金华市城市规划设计院有限公司
JINHUA CITY
PLANNING & DESIGN Institute CO., Ltd

设计修改联系单

项目名称	金华四中教育集团高铁新城校区项目	项目编号	2022-001
工程名称	1#配电房、垃圾房	联系单编号	JG-01
设计阶段	施工图	专业	结构
主送	设计单位	抄送	相关单位

桩基承台大样二

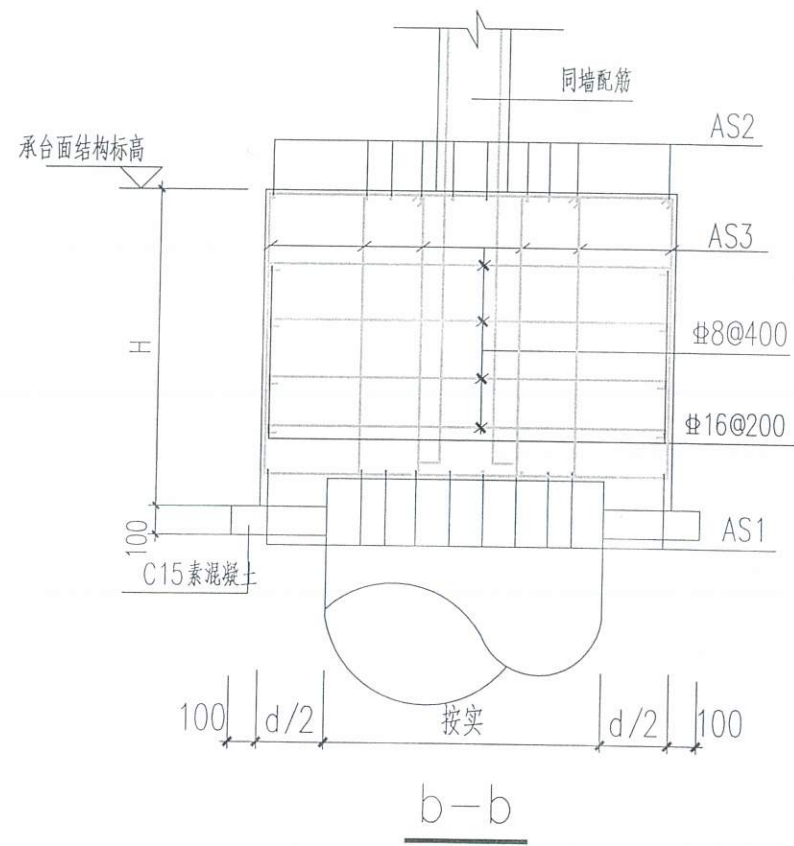
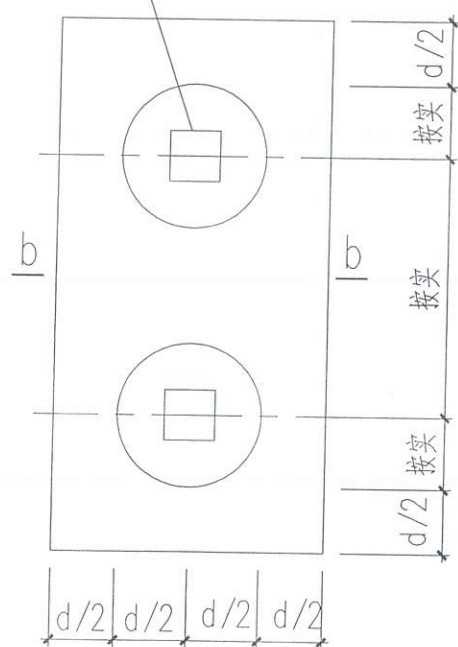
根据施工现场实际情况，A轴交4、5轴处有已拆除原建筑桩基础，按现有结施-06图纸无法施工，故取消A轴交4、5轴的桩基础，改为双桩基础，具体做法如下：

承台配筋表

承台编号	参考型式	承台高度	承台配筋		
		H	As1	As2	As3
CT2	(二)	900	13 Φ 16	13 Φ 14	Φ 12@150(6)

用于两桩承台

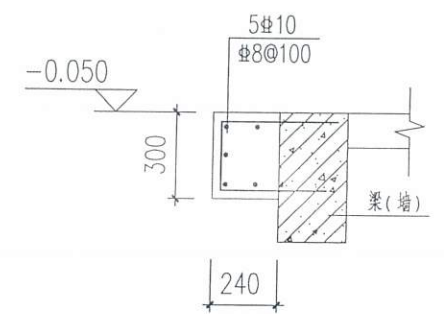
1、结施-07地下室板配筋图除1轴交B~C轴及8轴交B~C轴段外，外墙一圈均增设幕墙基座，具体做法如下，并应满足相应植筋要求：

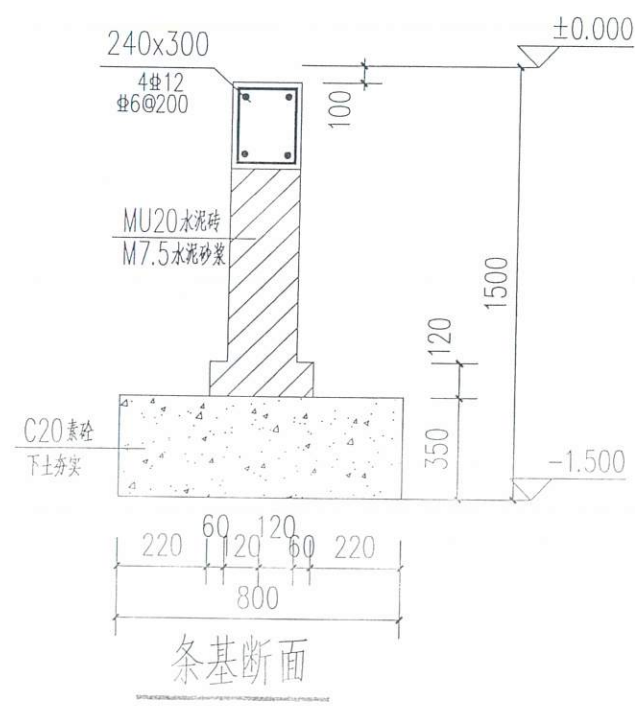
2、风雨操场外立面铝合金立柱下增设一条基基础，具体做法如下：

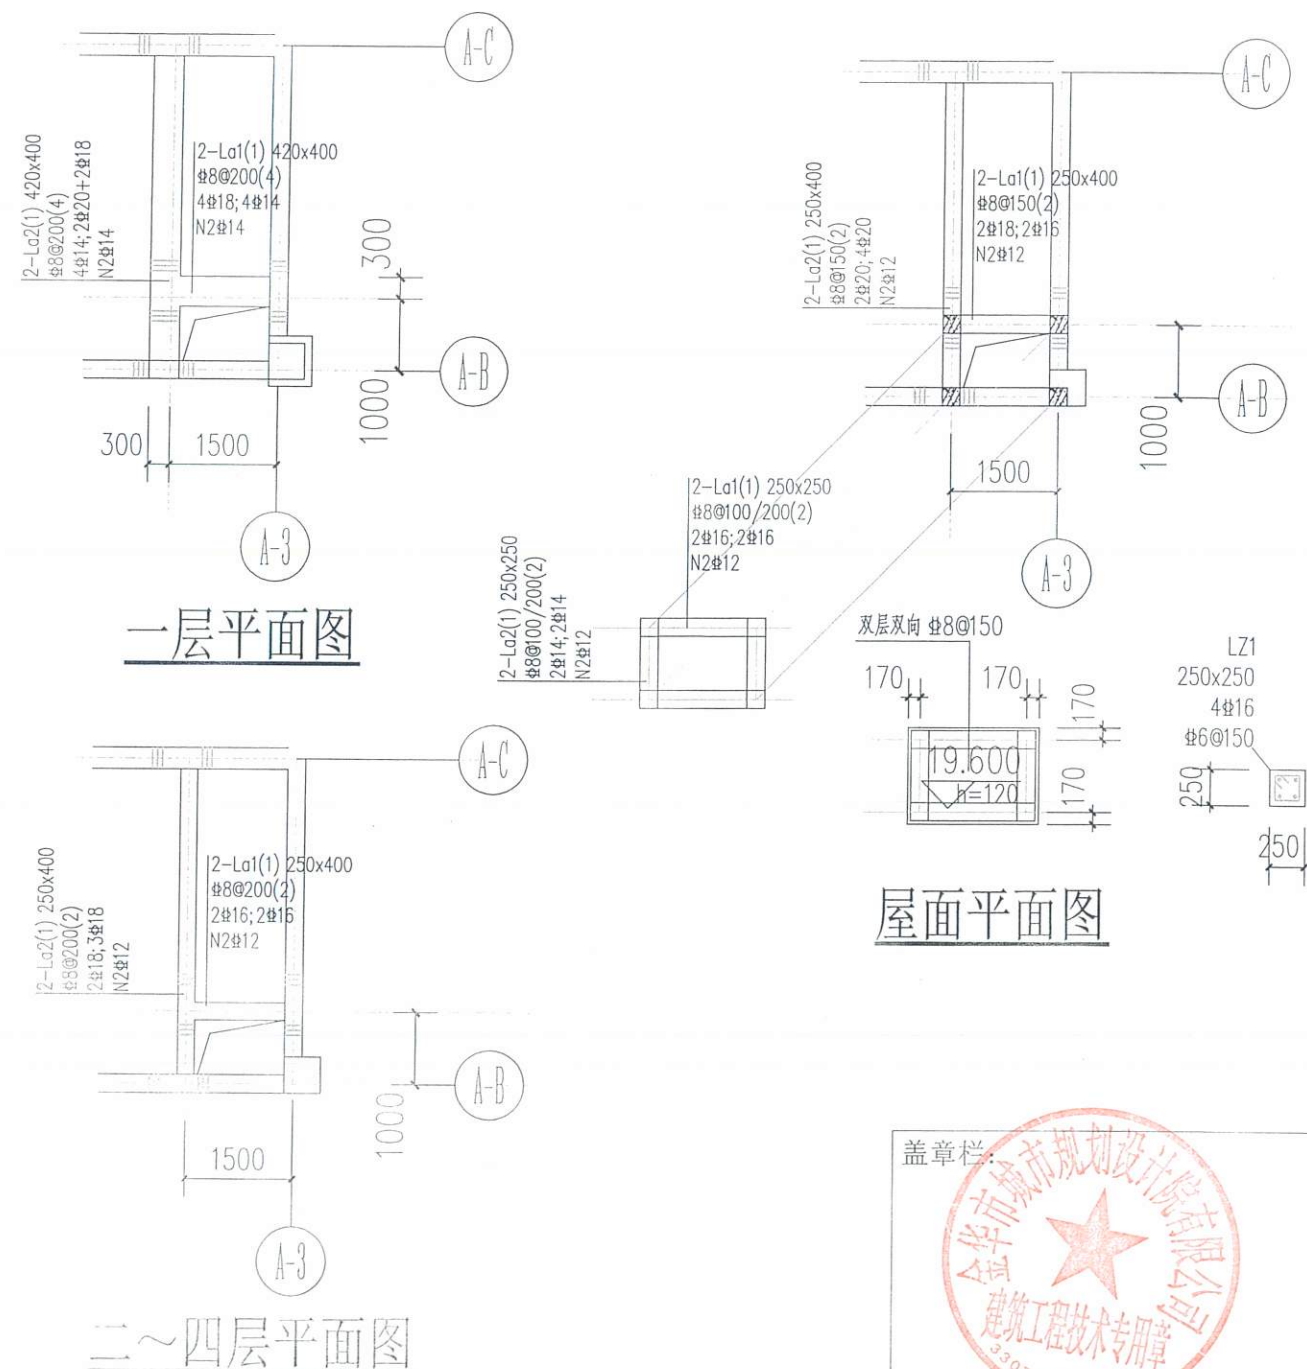
1. 根据厨房厂家使用需要, 需要增加排烟井, 具体位置及做法修改如下:

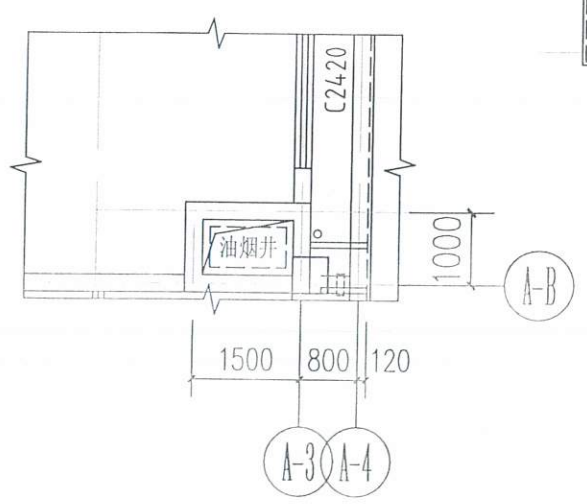
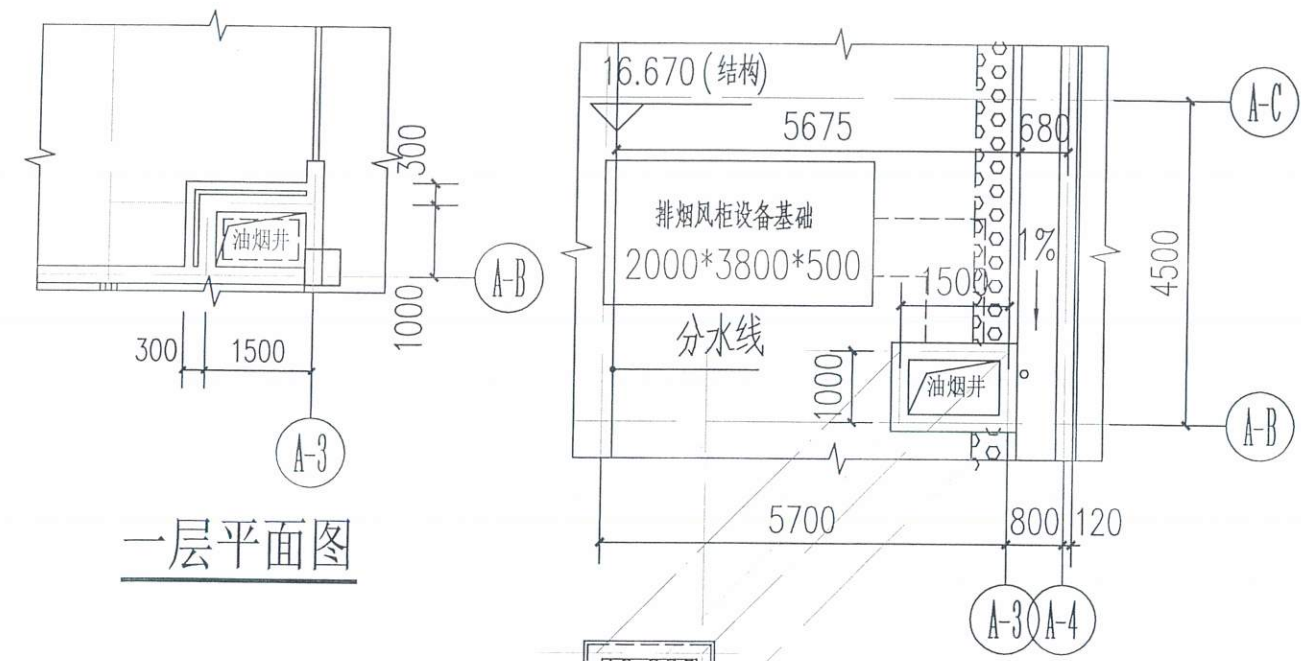
1.根据厨房厂家使用需要，增加排烟井，修改如下：

项目名称	金华四中教育集团高铁新城校区项目	项目负责	设计	审核	附图编号	附02
------	------------------	------	----	----	------	-----

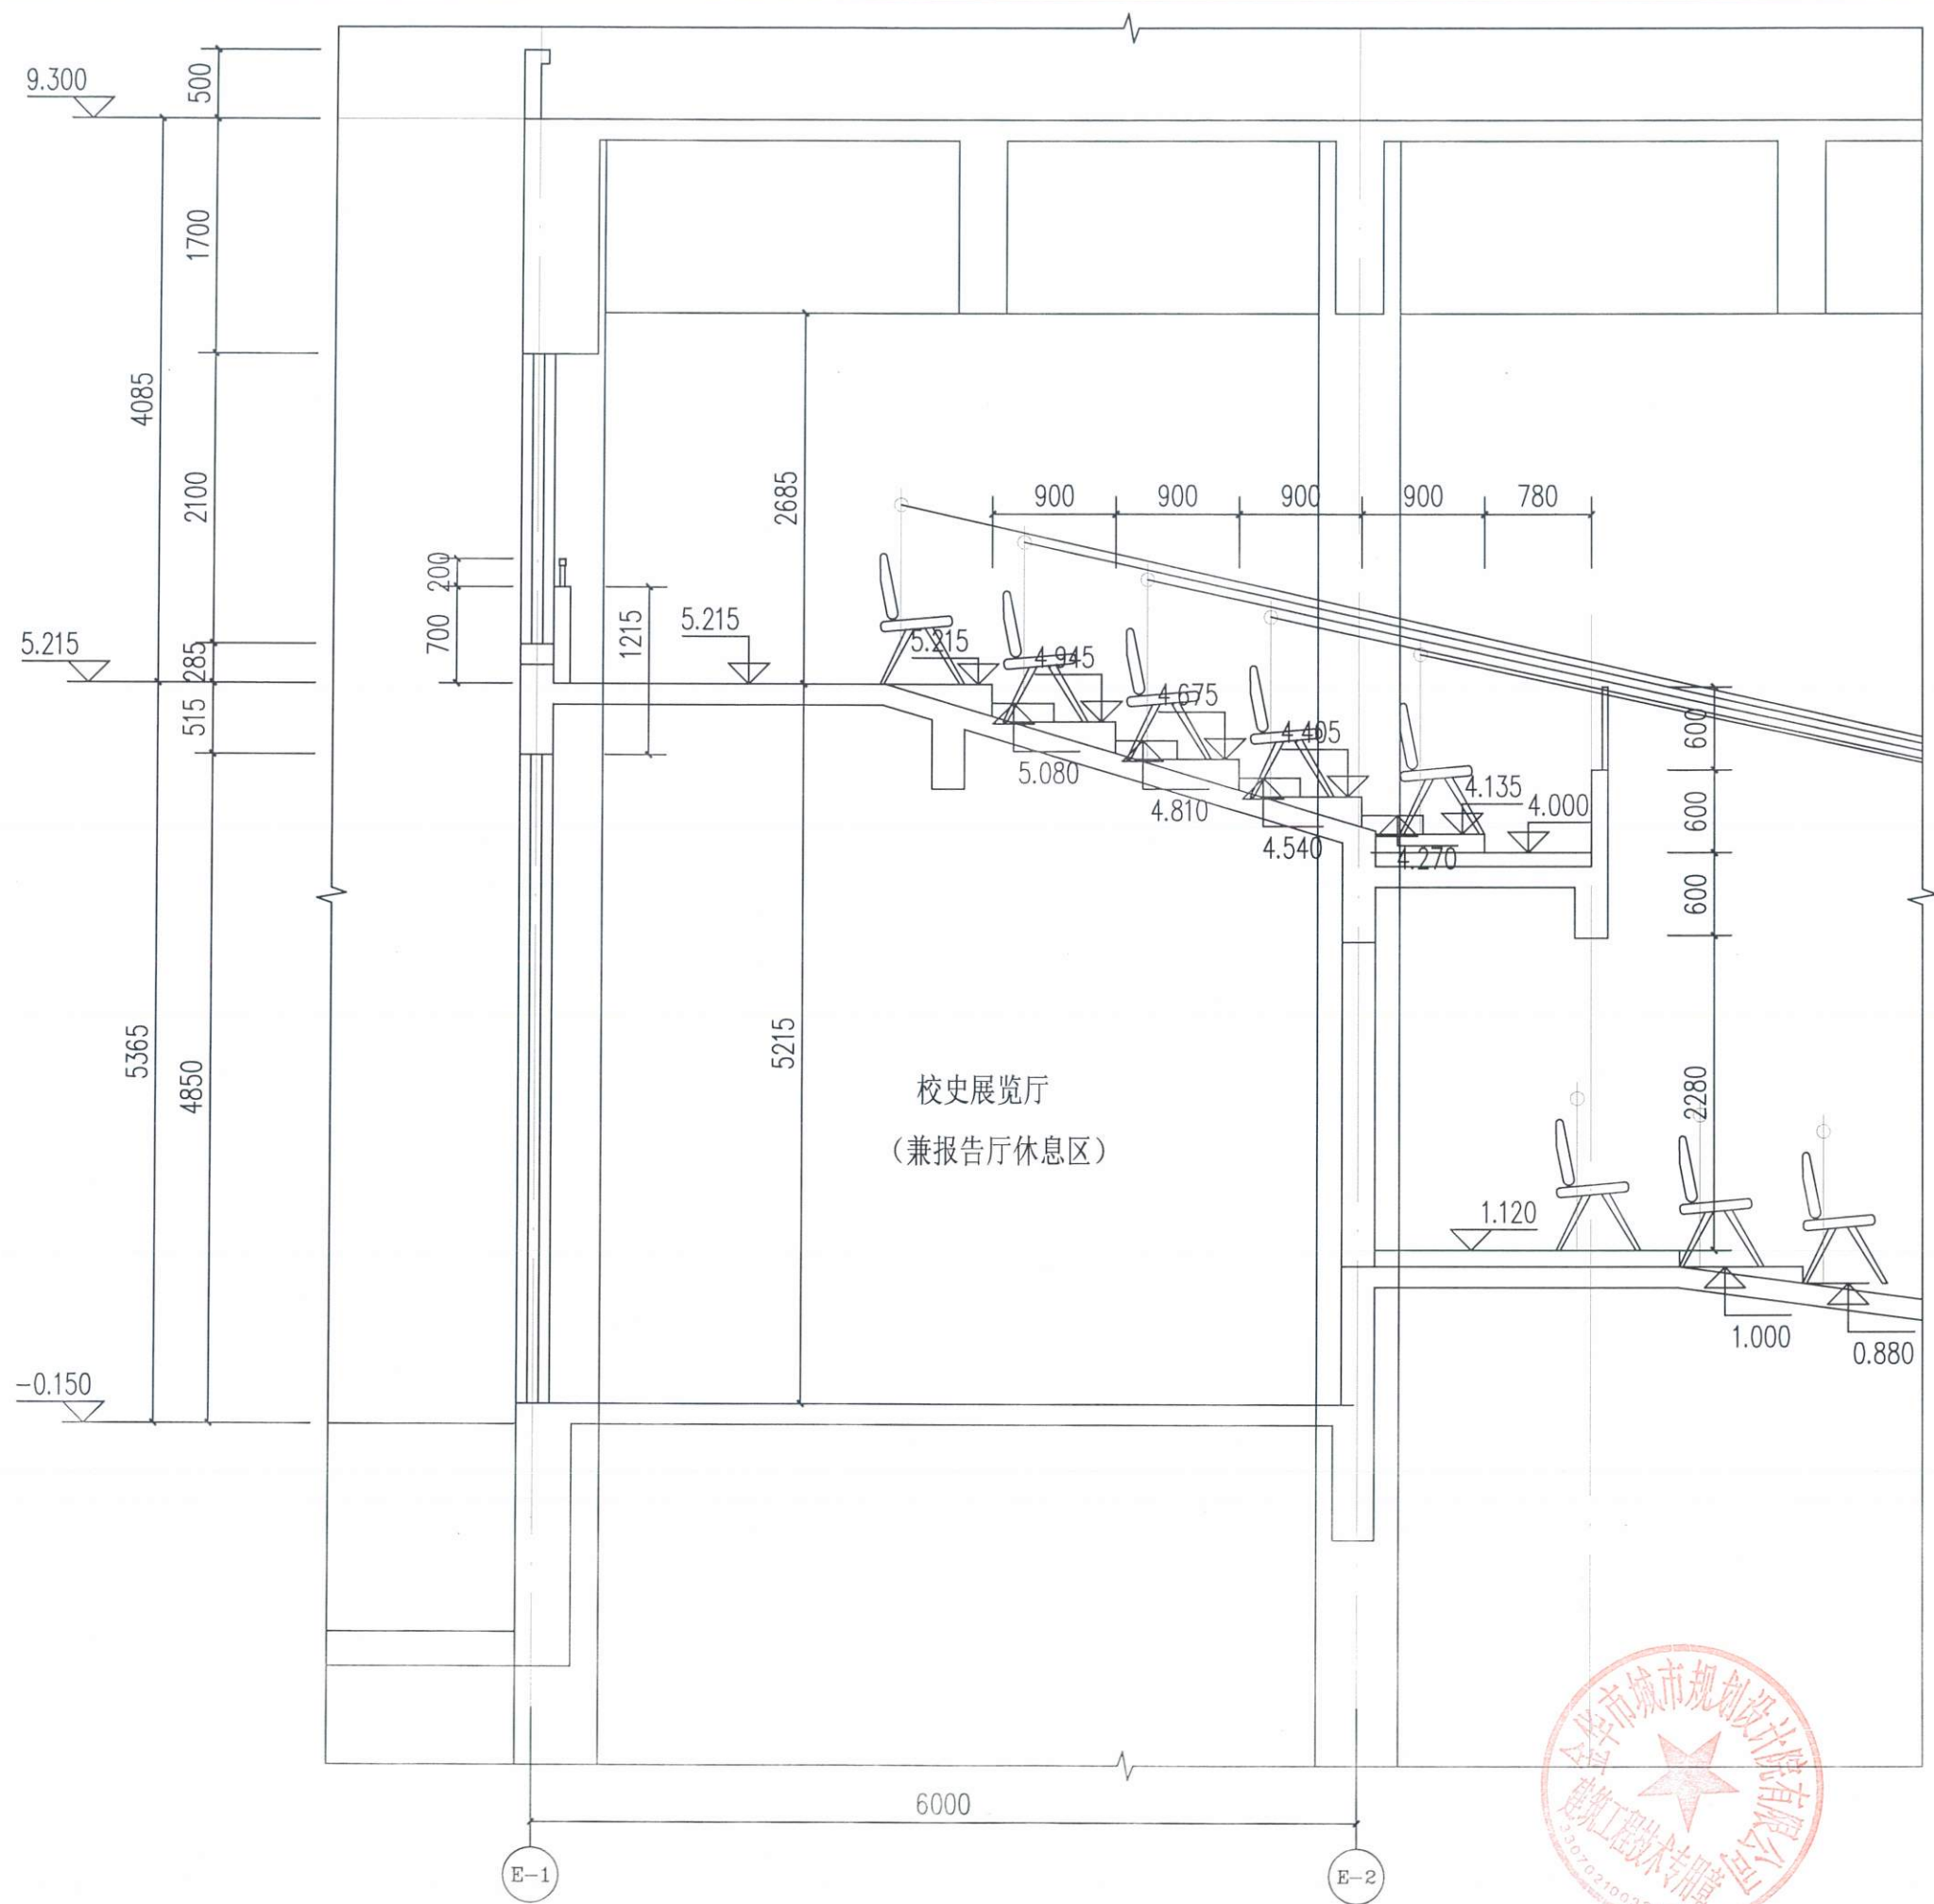
2.根据使用需要，报告厅最后一步台阶取消，2#3#室外楼梯步数不变，步高做相应调整；报告厅夹层剖面修改详见附图02，楼梯剖面修改详见附图03。
